安徽冠木家居科技有限公司 年产 4.5 万套家具与功能沙发生产线项目

非重大变动环境影响分析说明

建设单位：安徽冠木家居科技有限公司

评价单位：安徽康安宏润环保科技有限公司

表 1-6 项目地点和平面布置变动情况一览表

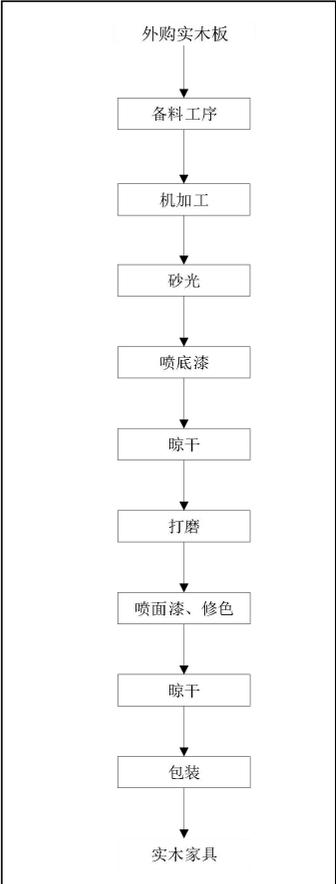
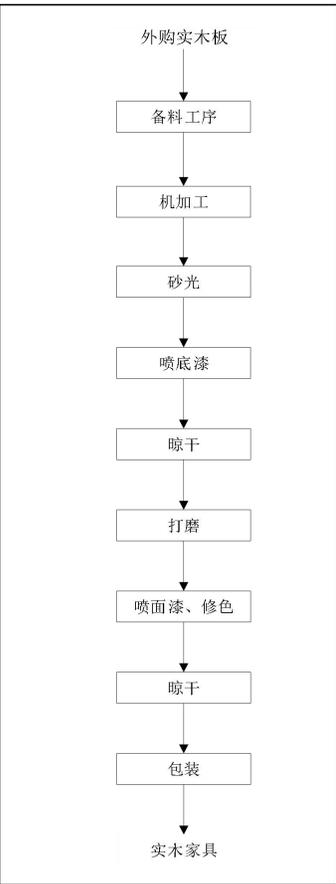
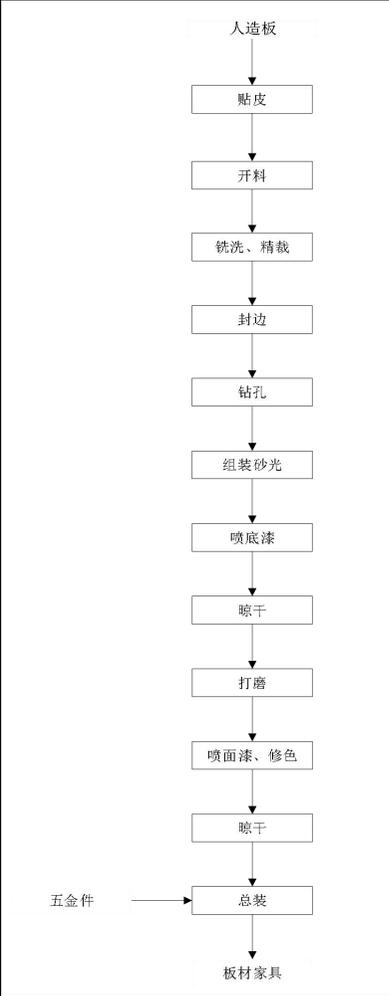
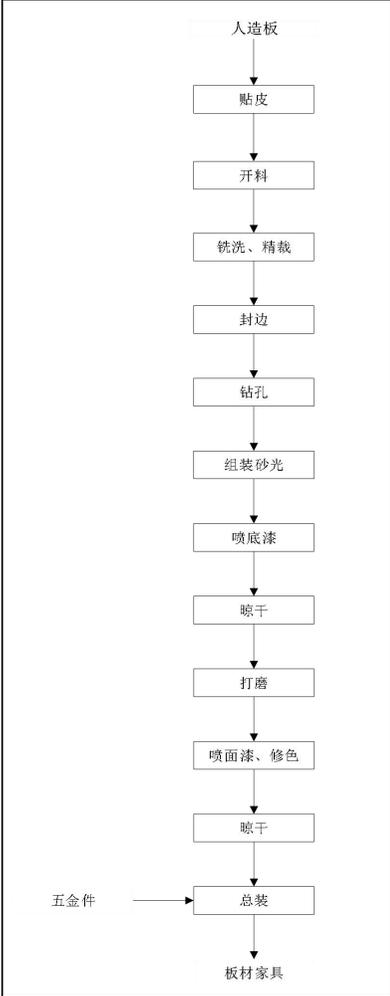
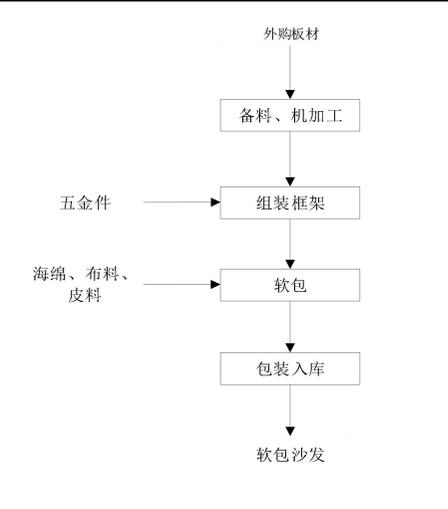
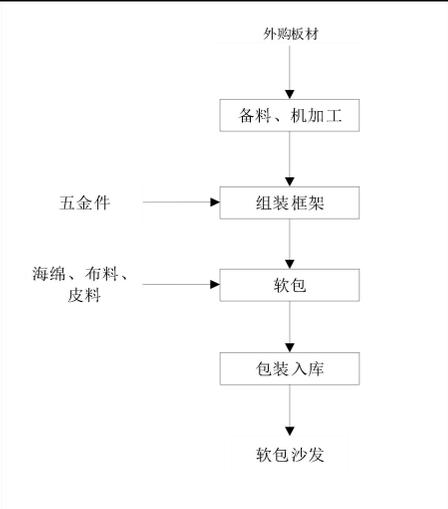
变动项目	环评内容和要求	实际建设内容	主要变动内容	变动原因	不利环境影响变化情况
地点	项目位于安徽省宣城市宣州区孙埠镇孙埠工业集中区	项目位于安徽省宣城市宣州区孙埠镇孙埠工业集中区	无	无	无
平面布置	建设生产综合楼 1 栋，主体 2 层，局部 3 层。	建设生产综合楼 1 栋，主体 3 层。	生产综合楼局部 3 层改为全部 3 层。	对厂区内部布局进行优化调整	无
	1 层主要布设原料储存区、加工区、组装区等。	1 层主要布设原料储存区、木材加工区、软包区等。	1 层组装区移至 3 层。	对厂区内部布局进行优化调整	无
	2 层主要布设打白身间、喷底漆间	2 层主要布设原料仓库、成品及辅料仓	2 层包装区移至 3 层，喷漆	对厂区内部布局进行优化	无

(30m ²)+晾干间(50m ²)、喷面漆间(30m ²)+晾干间(50m ²)、包装区、包装品仓库、原料仓库等。	库和包装品仓库等。	房移至3层,1套喷漆房改为2套喷漆房,喷漆量不变。	调整	
局部三层,高3.5m,建筑面积911m ² ,主要布设产品展厅(310m ²)、办公区(600m ²)。	全部三层,高3.5m,建筑面积4179.2m ² ,三层主要布设两套喷漆房系统,1#喷漆房设喷底漆间(20m ²)+喷面漆房(30m ²)+晾干间(50m ²)+调漆房(15m ²),2#喷漆房设喷底漆间(20m ²)+喷面漆房(30m ²)+晾干间(50m ²)+调漆房(15m ²),组装包装区(1800m ²),产品展厅(310m ²),办公区(1200m ²)。	生产综合楼局部3层改为全部3层;2层喷漆房移至3层,1套喷漆房改为2套喷漆房,三层办公区面积增加600m ² 。	将原环评产品方案中的实木/板材家具分为(内销版)和(外销版),两者主体生产工艺一致,区别主要在于外观颜色,为防止出现色差污染,将喷漆房系统分为两套,分开喷漆。	无
厂区北侧建设1栋倒班宿舍楼,食堂一层设置食堂,2~4层主要用作厂区员工倒班宿舍。	厂区北侧建设1栋倒班宿舍楼,食堂一层设置食堂,2~4层主要用作厂区员工倒班宿舍	无	无	无
厂区南侧建设1栋办公楼	办公楼未建设	办公楼取消建设	对厂区内部分局进行优化调整	无

根据上表,为方便生产作业、加强污染物集中收集处理,本项目实际建设过程中根据生产工艺流程线性布设且产污设备相对更加集中,存在部分生产设备布设位置发生变动,但变动前后产品总产能不变,无不利环境影响变化情况。

图 3-1 项目水性底漆漆料平衡图（变动后） 单位：t/a

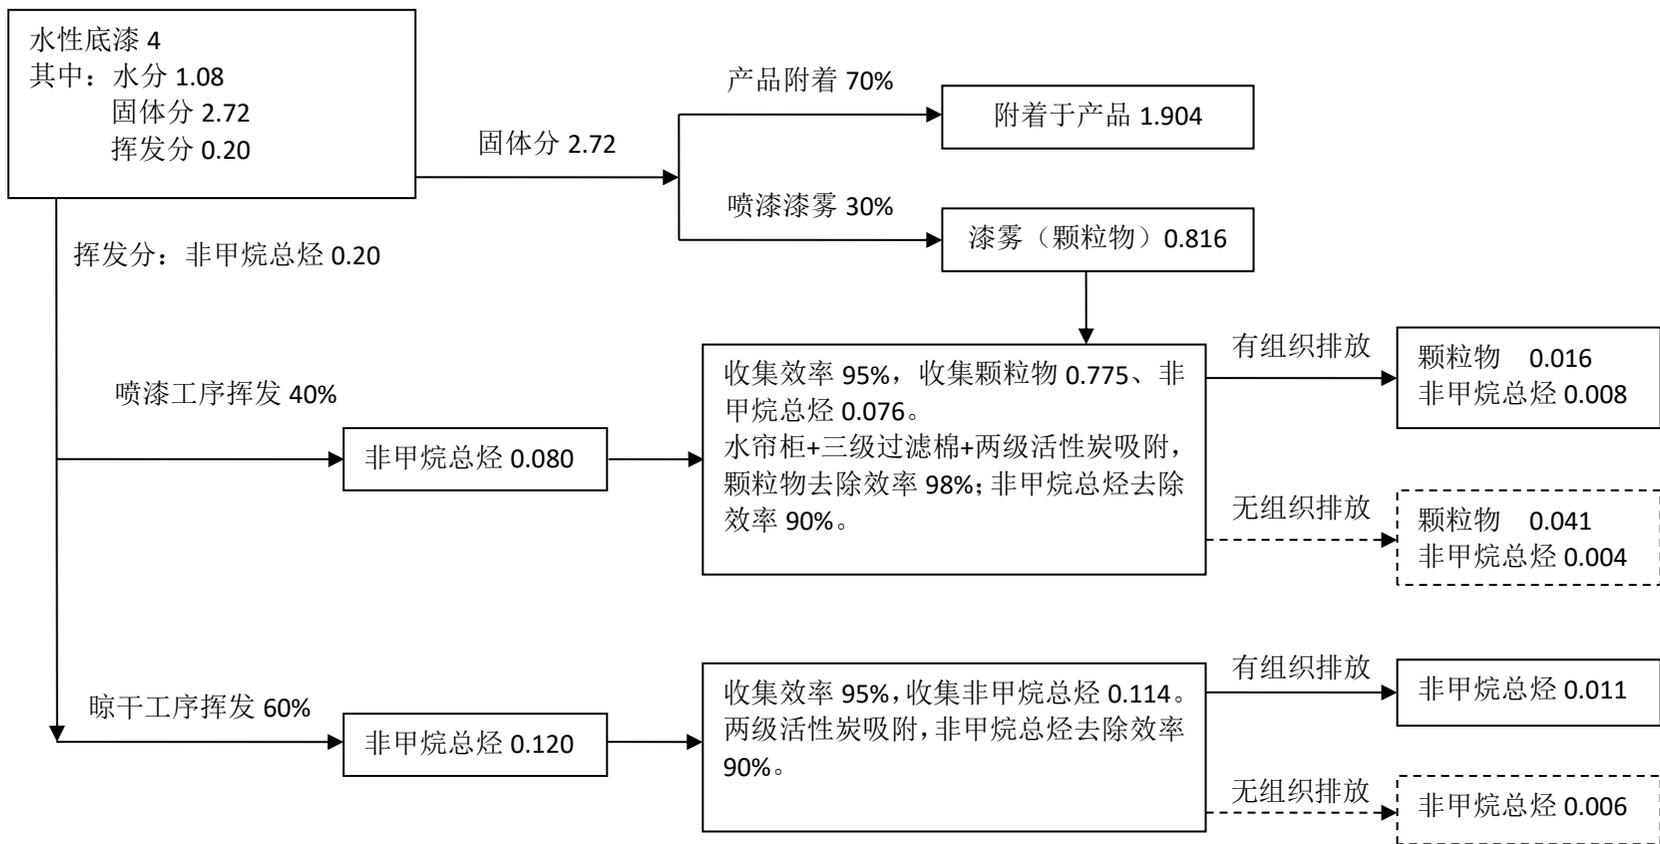
项目主要产品包括实木家具、板材家具和沙发，实木家具和板材家具分为（内销版）和（外销版），两者主体生产工艺一致，区别主要在于外观颜色，为防止出现色差污染，将喷漆房系统分为两套，分开喷漆。喷漆工艺中将 1 套喷漆房系统改为 2 套喷漆房系统，喷漆工艺中的喷涂方式，喷涂面积、厚度，漆料种类、用量等均未发生变化。

图 3-4 项目喷漆工序废气收集处理示意图（变动前后） 单位：t/a

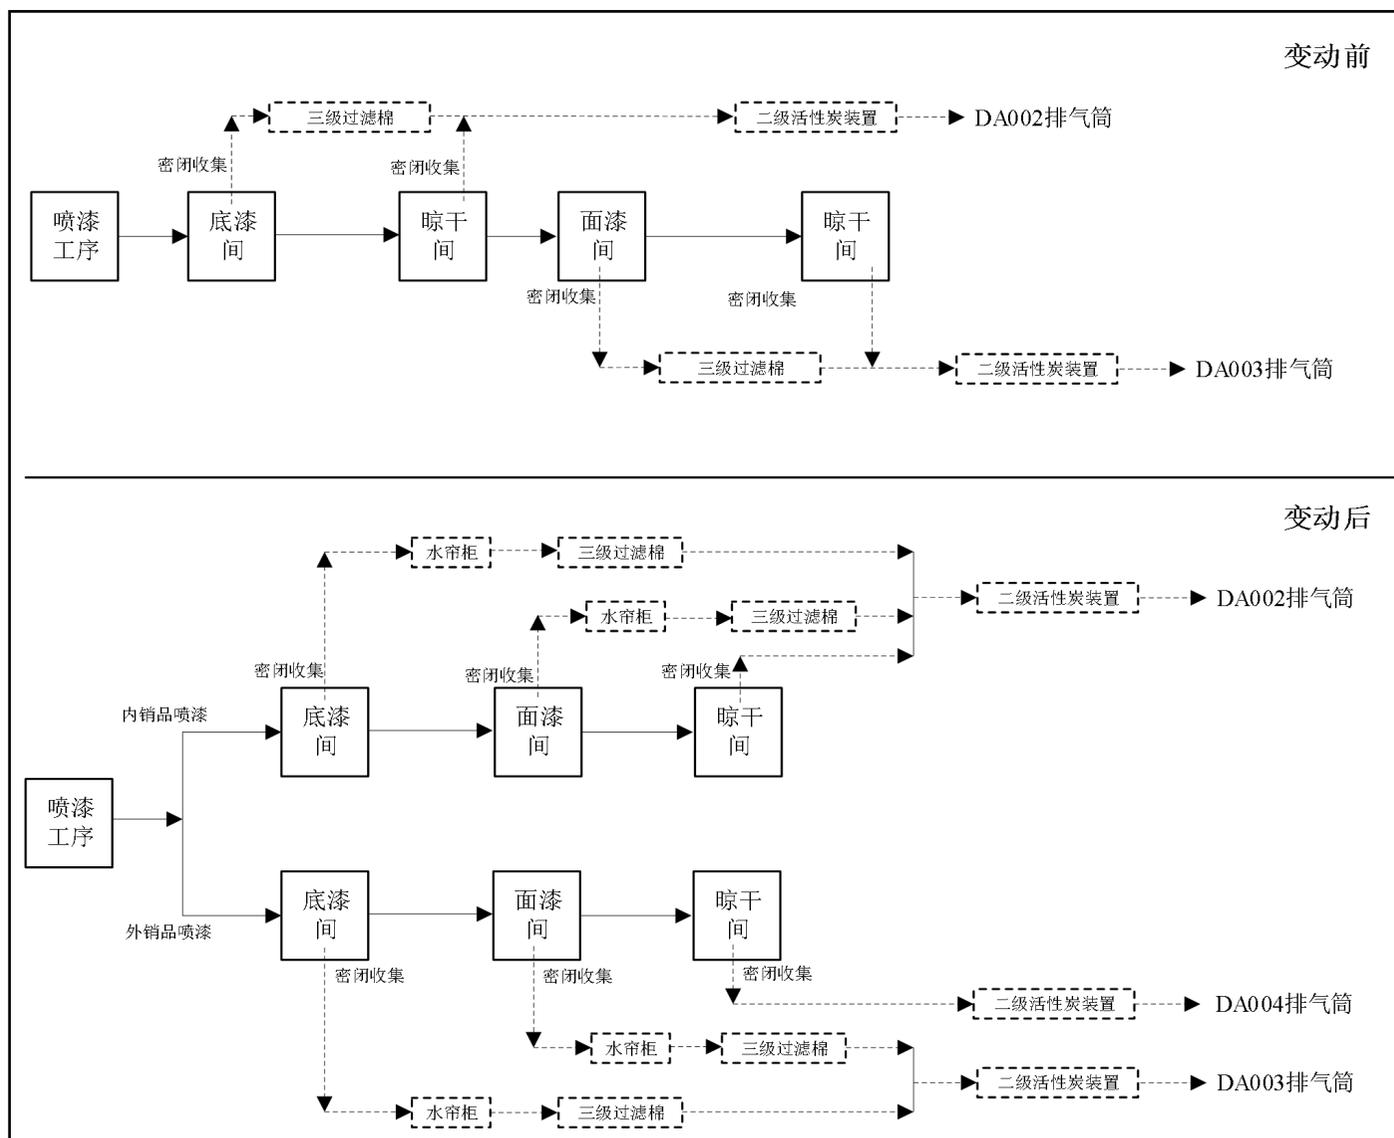
有组织废气：结合生产工艺变动情况和污染防治设施变动情况分析，本项目喷漆废气污染防治设施强化（原环评中“三级过滤棉”装置对漆雾（颗粒物）处理效率按95%计，变更后“水帘柜+三级过滤棉”装置对漆雾（颗粒物）处理效率按98%计），变动后有组织废气产生量不变，排放量减少，其中：颗粒物排放量减少0.05t/a、非甲烷总烃和二甲苯排放量不变。具体如下表所示。
